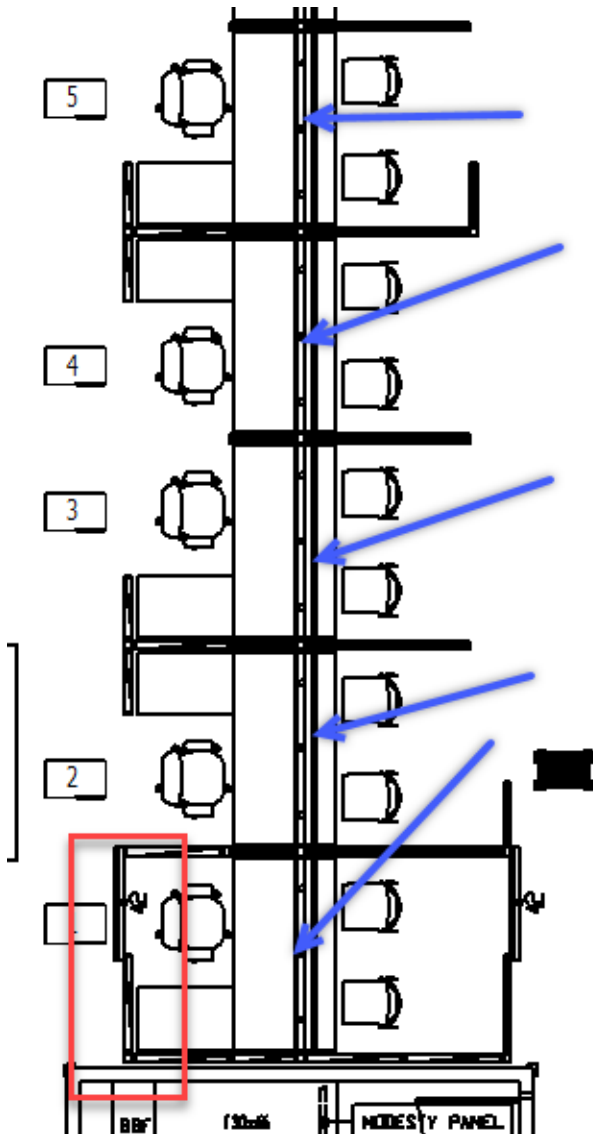
Q14 (b). However, the panel matrix for this project includes a "custom height" panel that is requested @ 24"H, laminate one side and fabric the other. typical locations are shown by the arrows. Also shown in the red box is a location where a 42"W door is requested next to a 36"W panel. Issue: We should only be installing such a door next to a panel of the same or greater width here.

R14 (b). The 42"w door in question is a sliding door.

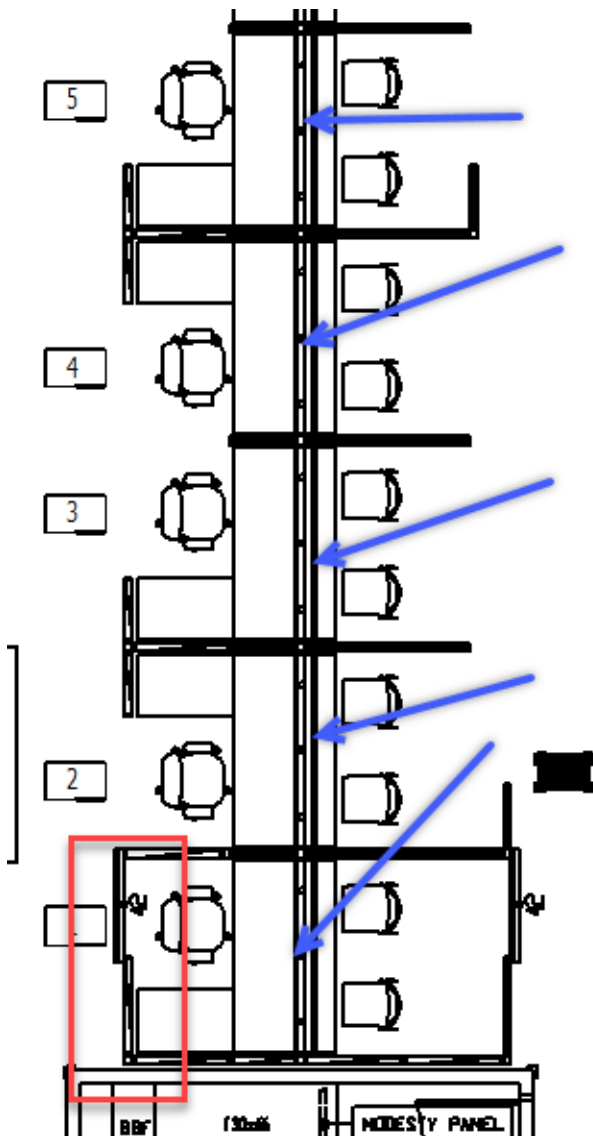
Q14 (b). Toutefois, la matrice du panneau pour ce projet comprend un panneau de « hauteur personnalisée » qui est demandé @ 24"H, stratifié d'un côté et tissu de l'autre. les emplacements typiques sont indiqués par les flèches. Également indiqué dans la boîte rouge est un endroit où une porte de 42"W est demandé à côté d'un panneau de 36"W. Problème : Nous ne devrions installer une telle porte qu'à côté d'un panneau de la même largeur ou plus grande ici.

R14 (b). La porte de 42"w en question est une porte coulissante.
